Zeitschrift: Schweizerische Bauzeitung
Herausgeber: Verlags-AG der akademischen technischen Vereine
Band: 67 (1949)
Heft: 17

Wettbewerb für Bauten der Diakonissenanstalt in Riehen (Basel)

Aus dem Bericht des Preisgerichtes

Erster Preis (3500 Fr.) Nr. 6.
Verfasser H. VON DER MÜHLL & P. OBERRAUCH, Architekten, Basel
Lageplan 1:2500, darüber Grundrisse Kinderheim 1:600
Unten Pfarrhaus (Rössligasse Nr. 67) mit Lagerräumen usw. 1:600

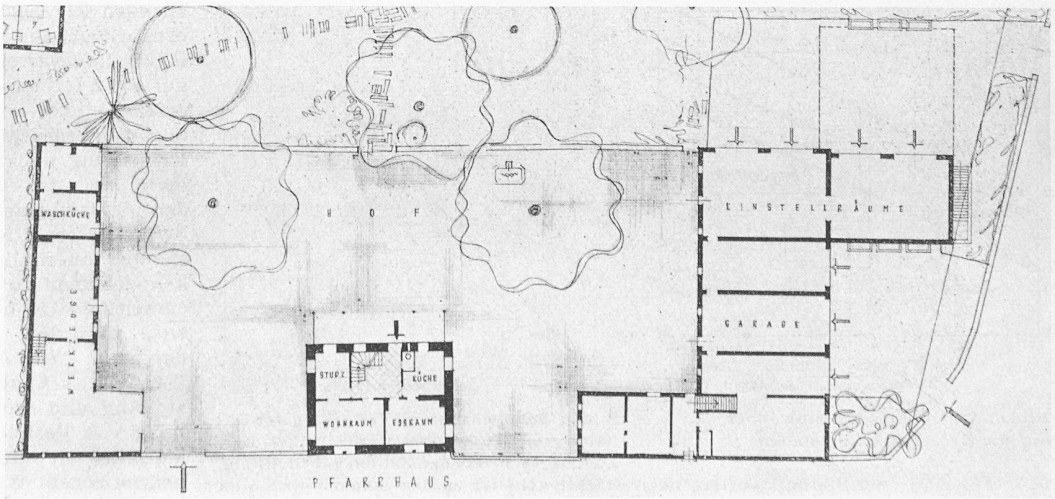
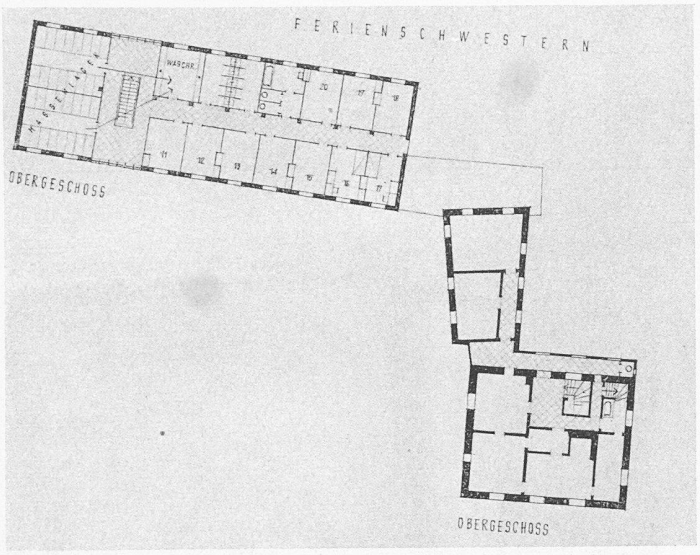
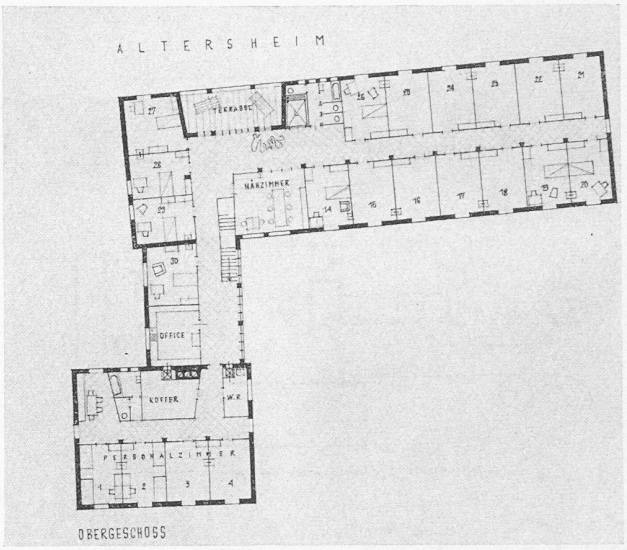
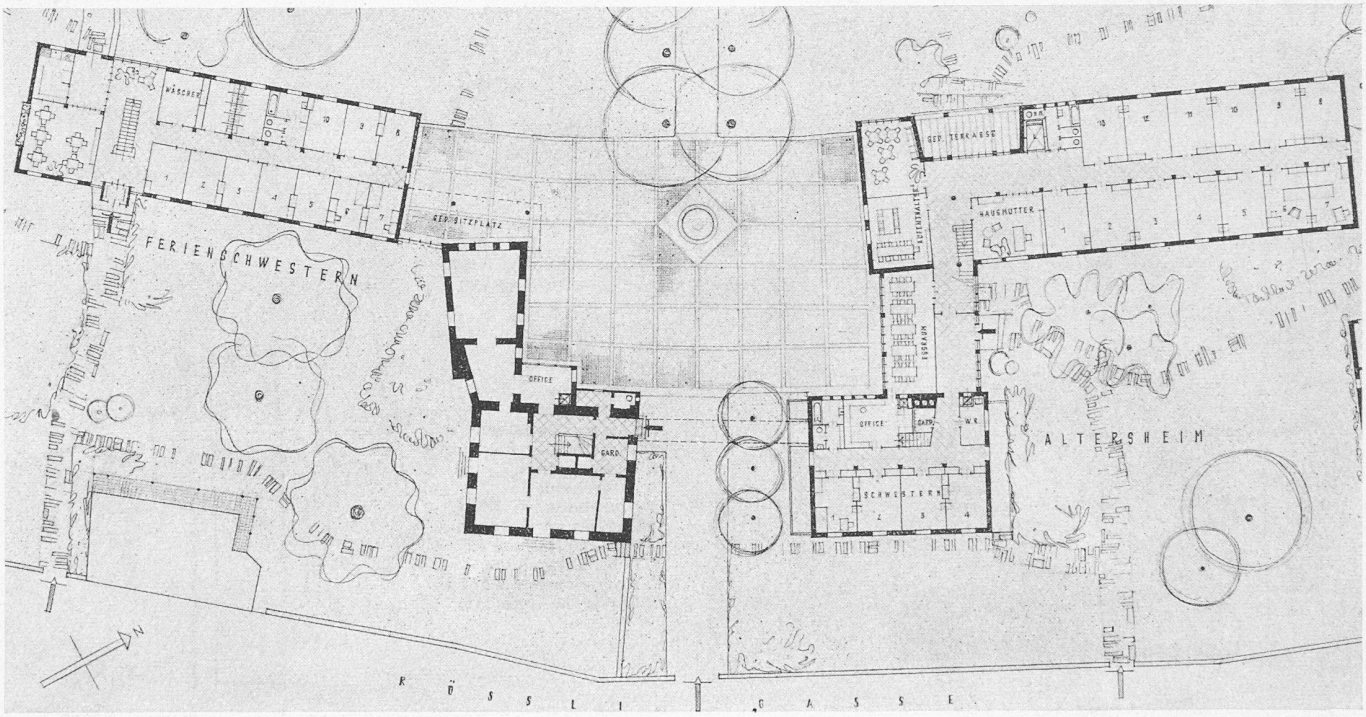
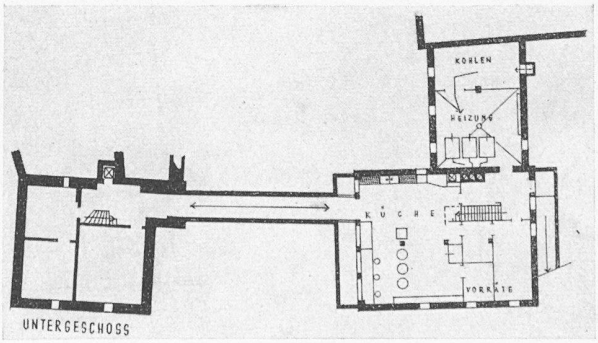
Das Projekt zeichnet sich durch einen guten Vorschlag für die Gesamtüberbauung aus. Eine schöne zusammenhängende

Parkfläche bleibt erhalten. Die bestehende Baumallee ist überzeugend in die Konzeption einbezogen. Eine Abriegelung des Parkgeländes gegen das charakteristische Dorfbild wird vermieden. Durch die vorwiegende Längsstellung der projektierten Bauten quer zur Allee werden schöne, nutzbare und besonnte Gartenräume geschaffen, die in gegenseitiger Beziehung zueinander stehen. Die vorhandenen Bauten sind geschickt mit den Neubauten in Zusammenhang gebracht worden. Für die im Programm verlangten Bauten wird nur der südliche Teil des Geländes beansprucht, so dass an richtiger Stelle im nördlichen Teil eine genügende Baulandreserve für spätere Bauten erhalten bleibt.

Altersheim: Im allgemeinen klarer Grundriss. Der Haupteingang ist etwas kompliziert und würde besser vom schön angelegten Vorhof aus entwickelt werden. Betrieblich günstig ist die Unterbringung der Personal- und Wirtschaftsräume in einem besonderen Gebäudeflügel. Die Lage der Küche auf der

Seite des Hauptzuganges mit Belichtung durch den Schacht ist ungünstig. Eine Verlegung in die Nordostecke mit Tieferlegung des Vorgeländes wäre zu empfehlen.

Kinderheim: Die Lage des Kinderheims mit Südostbeleuchtung der Hauptträume ist gut. Die Gebäudegruppe ist etwas starr. Der richtig dimensionierte Spielplatz liegt vorteilhaft abseits von den übrigen Gebäudegruppen. Die Grundrissdisposition ist betrieblich nicht einwandfrei. Der Haupteingang liegt ungünstig, die Verbindung zum Kinderheim durch den Essraum ist abzulehnen. Die Unterbringung der Schwestern und Lehrtöchter in einem besonderen Gebäudetrakt ist zu begrüssen. Die schmalen Terrassen vor den Schlafzimmern sind nicht zweckmässig. Die Isolierzimmer zwischen den Kinderzimmern liegen ungünstig. Es fehlen die verlangten Nebenräume, wie Waschküche und Abstellräume für Kinderwagen usw. Eine teilweise Unterkellerung ist nicht zu umgehen. Die im Altersheim vorgesehene zentrale Heizanlage ist vom Kinderheim etwas weit entfernt.

Haus für Ferienschwestern: Gute Lage mit klarem Grundriss. Der Vorschlag für die Erweiterung ist nicht ganz überzeugend. Das Pritschenlager ist von den Schlafräumen in richtiger Weise abgesondert.

Der Umbau der bestehenden Gebäude ist sorgfältig studiert und geht nicht zu weit. Durch die Entfernung der unglücklichen späteren Anbauten beim Wilhelm-Sarasin-Iselin-Haus tritt die ursprüngliche klare Bauform wieder in Erscheinung. Für die Veranda im Obergeschoss wird im Winkel zum Ferienheim ein guter Ersatz geschaffen.

Die kubische Gliederung der nur zweigeschossigen Baukörper wird der gewählten Situation gerecht und entspricht dem Zweck der Bauten. Die architektonische Durchbildung der mit Backstein ausgeriegelten Skelettkonstruktion ist wohl denkbar, aber etwas schematisch vorgetragen und dürfte wirtschaftlich kaum zu vertreten sein. *Kubikinhalt:* Altersheim 7033, Kinderheim 6031, Haus für Ferienschwestern 2926, total 15 990 m³.

2. Preis (3000 Fr.) Nr. 2
Verfasser R. CHRIST,
Arch., Basel

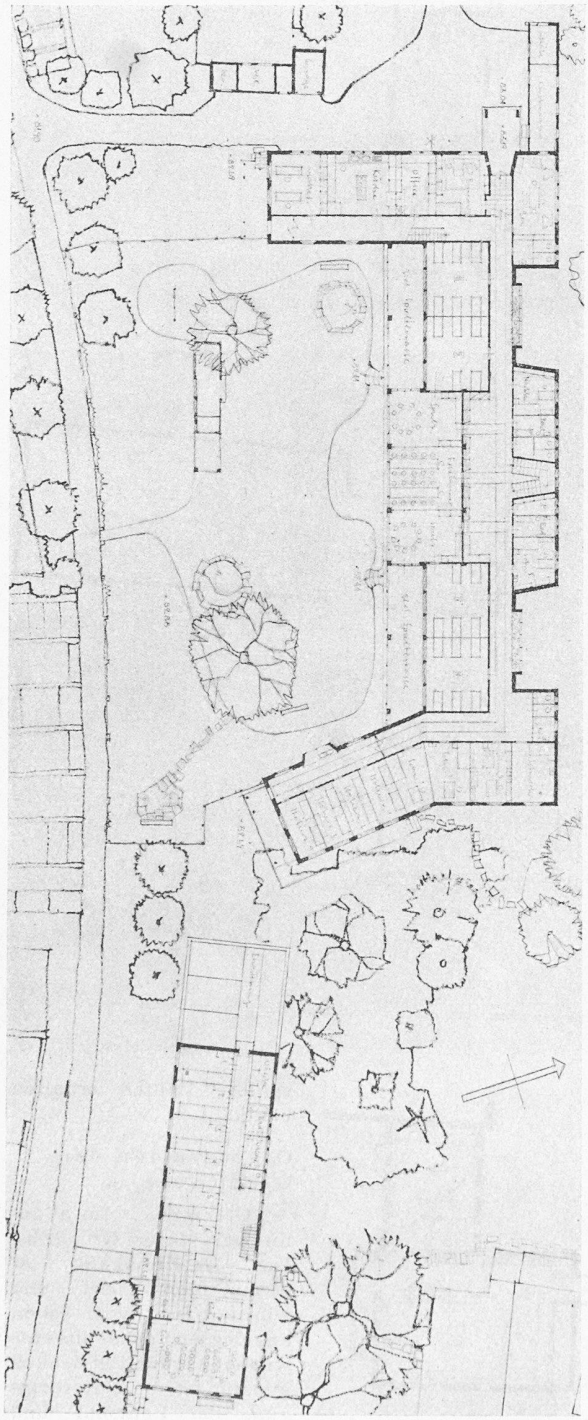
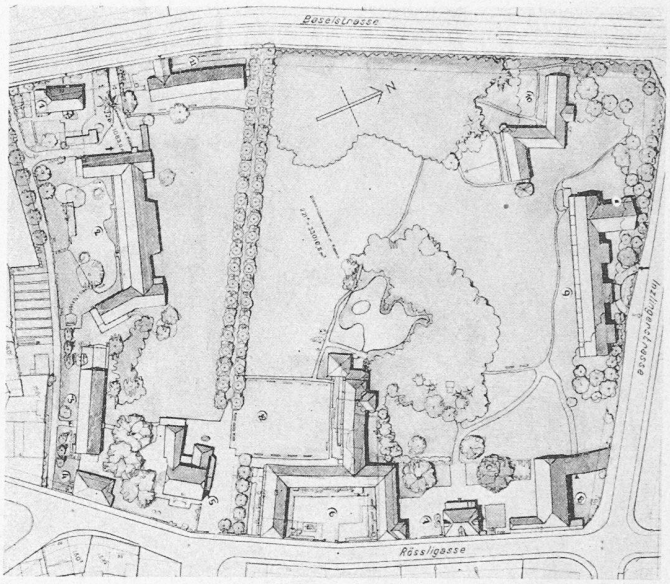
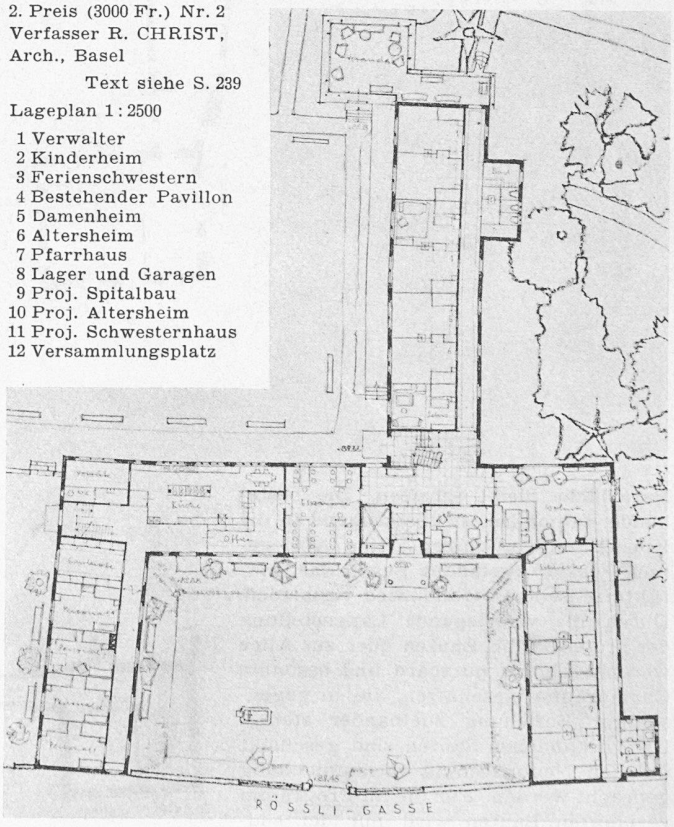
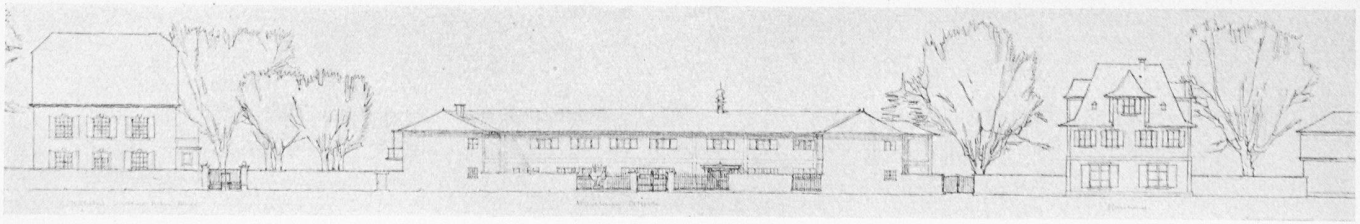
Die neuen Gebäude werden an der Südgrenze der Liegenschaft und an der Rössligasse gruppiert, so dass die Parkanlage zusammenhängend erhalten bleibt. Besonders reizvoll ist die Gruppierung des neuen Altersheims um einen Vorgarten und seine Verbindung mit dem alten Park. Die Gebäudefluchten an der Südgrenze versperren leider den offenen Blick gegen das Dorf Riehen und bilden eine beinahe durchgehende Abschlusswand. Die bestehende Lindenallee ist zu den Gebäuden nicht in Beziehung gebracht.

Altersheim: In dieser einbündigen und deshalb etwas kostspieligen Anlage wird ohne Zweifel ein behagliches Heim entstehen, das aber wegen seiner architektonischen Auflösung im Betrieb eine starke finanzielle Belastung bedeuten wird und deshalb wohl zu wenig den im Programm verlangten einfachen Verhältnissen Rechnung

trägt. Wertvoll ist der durch den angebauten Flügel windgeschützte Garten hinter dem Haus. Der Eingang von der Rössligasse her durch den Vorgarten ist richtig. Die Durchbildung des anschliessenden Treppenhauses in der vorliegenden Form ist nicht überzeugend. Die Abtrennung der Personalzimmer und der Küche von den übrigen Zimmergruppen ist günstig. Die zweigeschossige Gebäudegruppe fügt sich harmonisch in die Umgebung.

Kinderheim: Die Lage abseits des Altersheims ist günstig. Durch die einbündige Anlage und die damit zusammenhängende Längenentwicklung entsteht ein windgeschützter abgeschlossener Gartenhof. Der Eingang von der Baselstrasse her ist richtig, dagegen nicht erfreulich, dass er nur durch einen langen, schmalen Gang mit den Haupttreppen in der Mitte des Gebäudes in Verbindung steht. Die Orientierung der Kinderzimmer ist gut, dagegen ihre starke Ueberschattung im Erdgeschoss durch die vorspringende Terrasse nachteilig. Die Abtrennung der Lehrtöchter- und Isolierzimmer im einen Seitenflügel, der Oekonomieräume und der im Erdgeschoss gelegenen Küche im andern ist zweckmässig. Hingegen entbehrt die Gesamtanlage einer genügenden Konzentration, was sich besonders darin ausdrückt, dass die Nordfassade zu stark unterteilt ist, wodurch eine erhebliche Kostenvermehrung entstehen dürfte. Die vorgesehenen Blumenfenster in den Gängen sind nicht begründet. Die verlangten Wäscheräume in den Stockwerken sind entgegen dem Programm mit der Waschküche im Keller vereinigt.

Haus für Ferienschwestern: Die Lage in der Südostecke ist grundsätzlich vertretbar. Dagegen ist das Heim in der vorgeschlagenen Form in seiner Umgebung etwas eingeengt und sein Abstand von der Nachbargrenze zu klein. Die Disposition von Erdgeschoss und erstem Stock ist richtig; hingegen ist die Unterbringung des Pritschenlagers im Dachgeschoss ungünstig, weil dadurch die Ruhe in den andern Geschossen beeinträchtigt wird. Die vorgesehene spätere Erweiterung ist abzulehnen, da sie eine vollständige Abriegelung des Parkes nach Süden herbeiführt.

Umbauten der bestehenden Gebäude: Durch den Umbau des Oekonomiegebäudes wird ein beachtenswerter Vorschlag gemacht für die Unterbringung der Garagen und eines Kellers. Leider verzichtet der Verfasser auf die Verbesserung des Wilhelm-Sarasin-Iselin-Hauses, die sich hätte ermöglichen lassen, wenn die Küche im neuen Altersheim als gemeinsame Küche für beide Häuser dimensioniert worden wäre.

Der Versuch, durch durchgehend zweigeschossige Bauten sich in die Umgebung richtig einzugliedern, ist zu begrüssen, namentlich auch deshalb, weil der intime Charakter der Baugruppen sich der örtlichen Umgebung gut anpasst. *Kubikinhalt:* Altersheim 8231, Kinderheim 6696, Haus für Ferienschwestern 2411, total 17 338 m³.

3. Preis (2000 Fr.) Nr. 4
Verfasser W. KEHLSTADT, Arch., Basel
Oben Perspektive aus Nordwesten:
1 Pfarrhaus, 2 Ferienschwestern, 3 Sarasin-Iselin-haus, 4 Altersheim, 5 Kinderheim, 6 Verwalter
Links Erdgeschoss 1:800 Text siehe S. 241

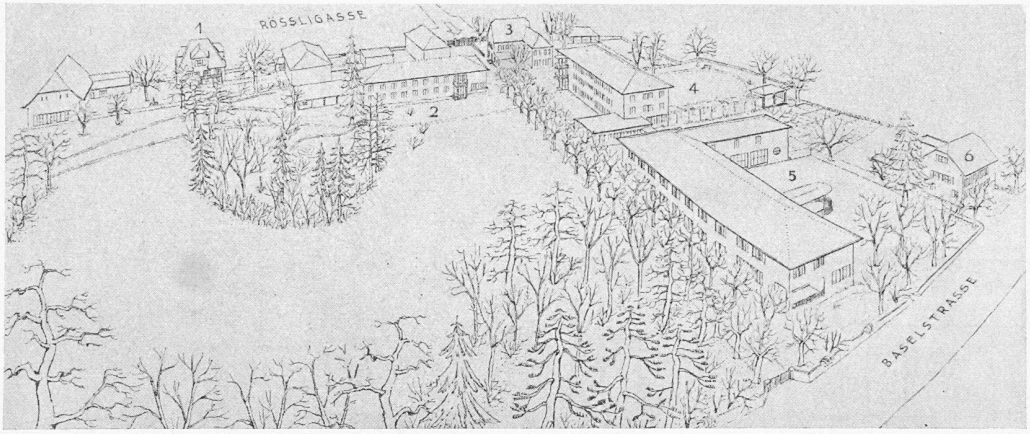
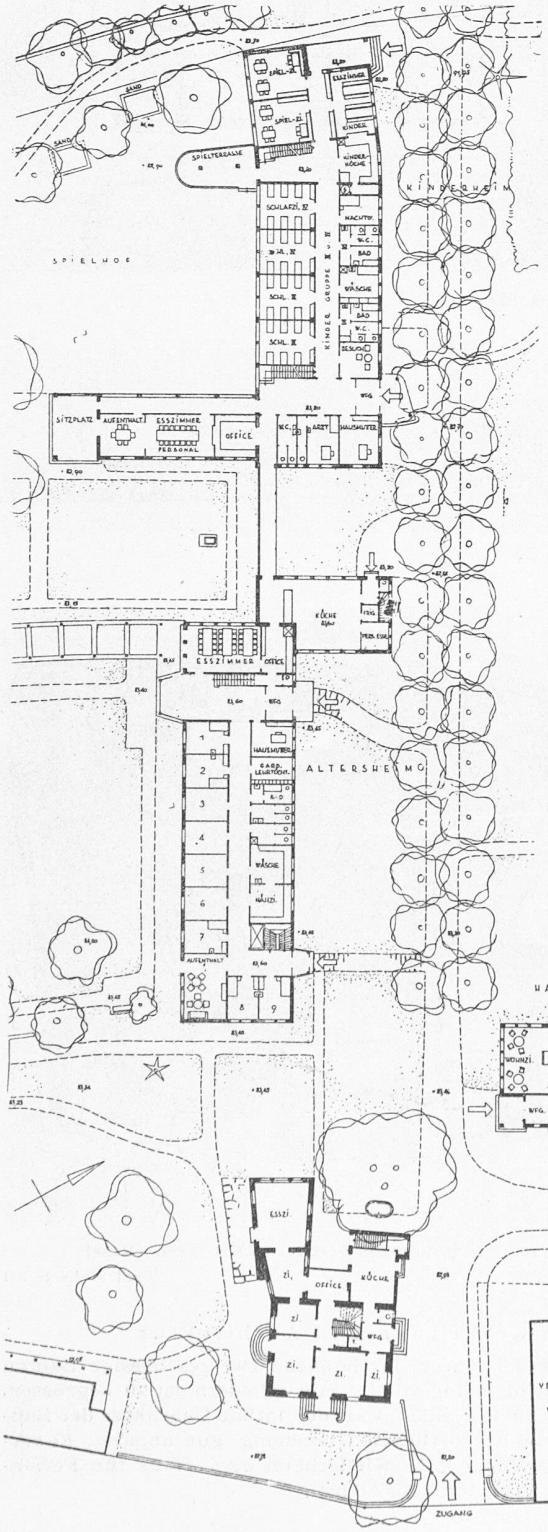
Die Lage der projektierten Bauten auf dem Teilstück südlich der Allee ist an und für sich gut, weil damit der nördliche Hauptteil des Areals für spätere Bauten zur Verfügung steht. Der Vorschlag für die Gesamtüberbauung ist zu dicht und beeinträchtigt den Zusammenhang zwischen den Grünflächen auf der nördlichen und südlichen Geländehälfte. Vor allem ist die Ersetzung des Verwalterbaues durch einen dem Kinderheim vorgelagerten Neubau unerwünscht. Die Aufreihung der beiden Gebäude für Kinderheim und Altersheim längs der Allee riegelt den Park gegen den Dorfkern von Riehen ab, was zu bedauern ist.

Altersheim: Die vorgeschlagene Lage des dreigeschossigen Baues mit geräumiger, mit dem bestehenden Altersheim gemeinsamer Gartenfläche ist denkbar. Klarer, konzentrierter Grundriss. Schöne Lösung der Eingangshalle mit Durchblick in den Garten. Der gedeckte Sitzplatz im Freien ist zu weit vom Haus entfernt. Der Vorschlag einer einzigen Küche, welche auch das Personal des Kinderheimes bedienen soll, ist prüfenswert.

Kinderheim: Zu nahe an der Allee gelegen. Schöne Spielwiese auf der Südwestseite, leider unter Opferung der kleinen Terrainerhöhung gegen die Strasse zu. Die Qualität des Grundrisses ist nicht so gut wie beim Altersheim. Die beiden Eingänge und Treppenhallen sind zu gleichwertig. Die Spielterrassen sind in der vorgeschlagenen Form nicht brauchbar. Das Vorziehen eines Gebäudetraktes mit Personalräumen auf der Südseite gegen das Altersheim ist als Lärmschutz zu begrüssen. Der Vorschlag für die Zweiteilung der Küche wäre zu prüfen.

Haus für Ferienschwestern: Die Lage am Südostrand des Parkes ist denkbar; unerwünscht sind die vorgelagerten Nebengebäude an der Rössligasse für Heizung, Garagen und Verwaltung. Guter und wirtschaftlicher Grundriss. Die Anordnung des Pritschenlagers im einstöckigen Anbau ist gut, die spätere Erweiterung möglich.

Umbau der bestehenden Gebäude: Der Verfasser hat sich mit dieser Frage nicht sehr intensiv beschäftigt. Der Anbau am Verwalterhaus ist überflüssig.

Der kubische Aufbau und die architektonische Durchbildung bieten nicht die selben Qualitäten wie die Grundrisskonzeptionen. *Kubikinhalt:* Altersheim 7782, Kinderheim 8161, Haus für Ferienschwestern 4021, total 19 964 m³.

4. Preis (1500 Fr.) Nr. 3. Verfasser OTTO SENN, Arch., Basel
Lageplan 1:2500

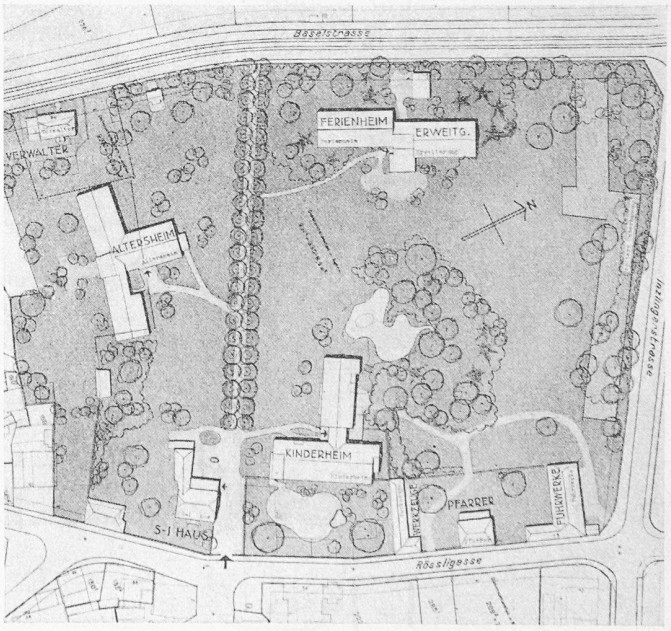
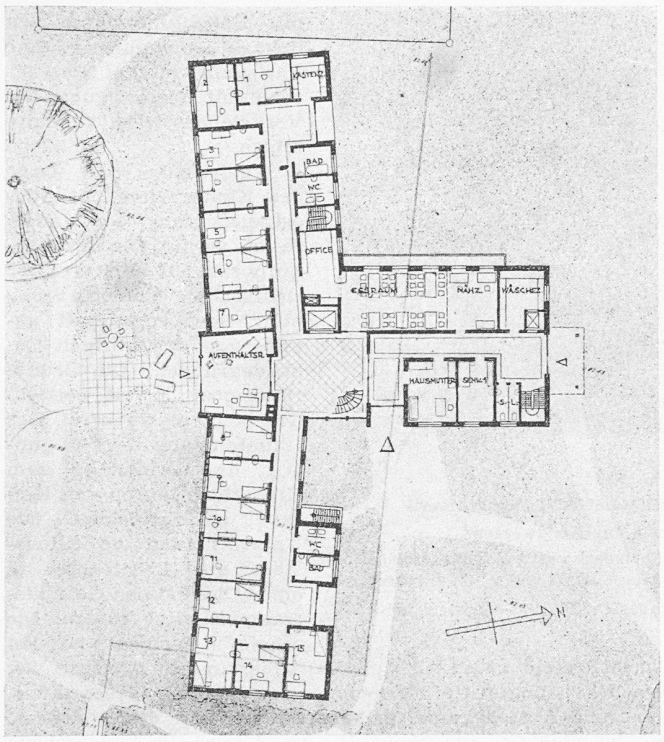
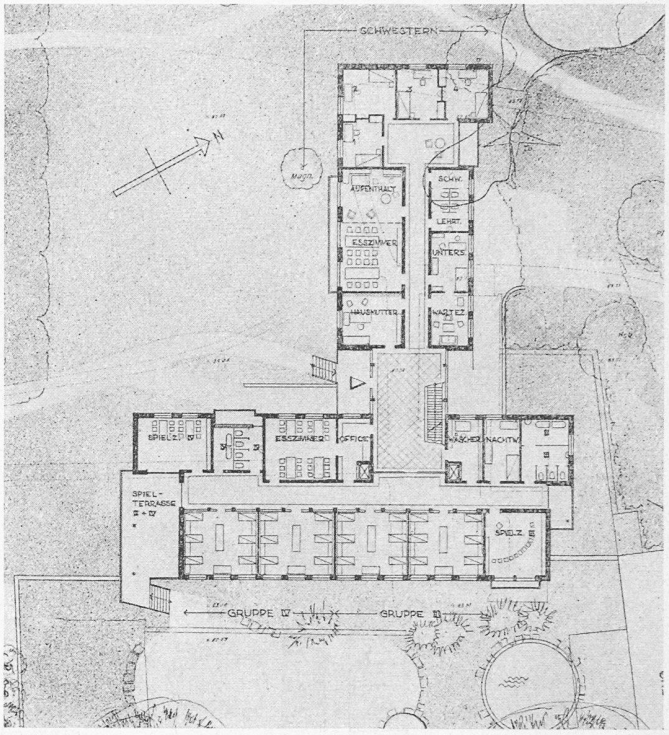
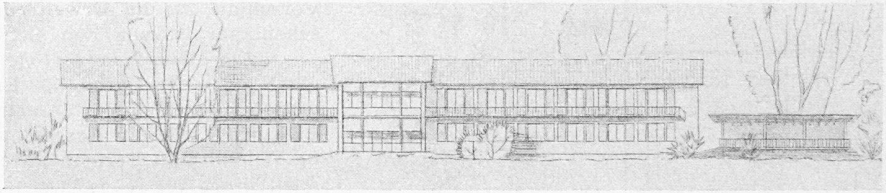
Anerkennenswerter Versuch einer lockeren Eingliederung der projektierten Bauten in den schönen Park. Leider werden aber dabei die Bauten zu sehr auf dem Gelände zerstreut. Dies gilt besonders für die Lage des Hauses für Ferienschwestern, wodurch die Erstellung späterer Bauten auf der nördlichen Hälfte des Parkes sehr erschwert wird. Während die Lage des Altersheims hingenommen werden kann, ist diejenige des Kinderheims mit seinem Lärm in der Nähe des bestehenden Altersheims wenig günstig.

Altersheim: Konzentrierter Grundriss mit klaren Raumgruppen. Unklar sind die beiden gleichwertigen Eingänge und etwas unbefriedigend die Raumfolge. Die Aufenthaltsräume für das Personal liegen schattig, die Belichtung der darunterliegenden Küche ist ungenügend.

Kinderheim: Die Gruppierung der Räume ist ähnlich T-förmig durchgeführt wie beim Altersheim. Der Zugang in der Nähe des bestehenden Altersheimes ist nicht erwünscht. Der allseitig abgeschlossene Gartenhof auf der Südostseite ist räumlich schön und betrieblich vorteilhaft. Die Lage der Küche im Westwinkel samt der Eingangsrampe neben dem Haupteingang ist zu beanstanden. Der Raum für die Nachtwache liegt sehr ungünstig.

Haus für Ferienschwestern: Die ungeeignete Lage bedingt eine grosse Lichtung des wertvollen Baumbestandes. Der Bau erscheint sowohl im Grundriss wie im Aufriss nur organisch, wenn seine vorgesehene Erweiterung durchgeführt ist. Bei im übrigen klarer Grundrissdisposition ist der Wohnraum, der der etwas überdimensionierten Halle vorgelagert ist, ungelöst. Die auf zwei Geschosse verteilten Pritschenlager sind betrieblich ungünstig.

Umbau der bestehenden Gebäude: Ein Umbau der bestehenden Oekonomiegebäude an der Rössligasse ist nicht studiert worden. Beachtenswert ist der Vorschlag für den Umbau des Wilhelm-Sarasin-Iselin-Hauses. Allerdings ist der Speisetransport von der zu weit entfernten Küche im neuen Altersheim problematisch.

Sympathische, dem Zweck der Gebäude entsprechende, einfache und masstäbliche Formgebung. Einzelheiten sind nicht gelöst. *Kubikinhalt:* Altersheim 7850, Kinderheim 7468, Haus für Ferienschwestern 3899, total 19 217 m³.
